Mission régionale d'autorité environnementale
ÎLE-DE-FRANCE

**Avis délibéré
sur le projet de réalisation d'un forage géothermique
Roissy-en-France (95)**

N° APJIF-2022-052
en date du 13/07/2022

Figure 5: Photomontage du projet de bâtiment géothermie - Etude d'impact p.248

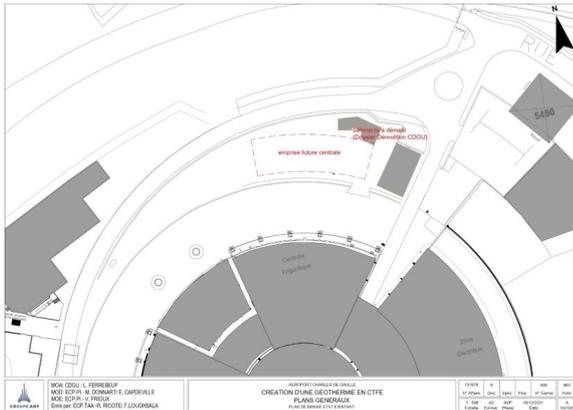
Le site est visible depuis les routes d'accès, l'étude d'impact mentionne (p.244) que le projet entraînera une perte de qualité paysagère notamment à cause de l'abattage des surfaces boisées. Au niveau du bâtiment géothermie, seule « une proposition d'implantation très sommaire » (p.248) est proposée. Pour seule information l'étude d'impact indique (p.248) que « le bâtiment sera intégré dans le paysage environnant : les façades et la toiture seront en harmonie avec le secteur (utilisation de teintes claires et neutres) ». Ces principes restent toutefois trop généraux pour encadrer réellement les caractéristiques de la future construction et s'assurer de sa bonne intégration paysagère.

(8) L'Autorité environnementale recommande de préciser les caractéristiques du bâtiment géothermie dont la hauteur notamment, de présenter des photomontages avec le projet, et de définir en conséquence les mesures d'évitement et de réduction adaptées.
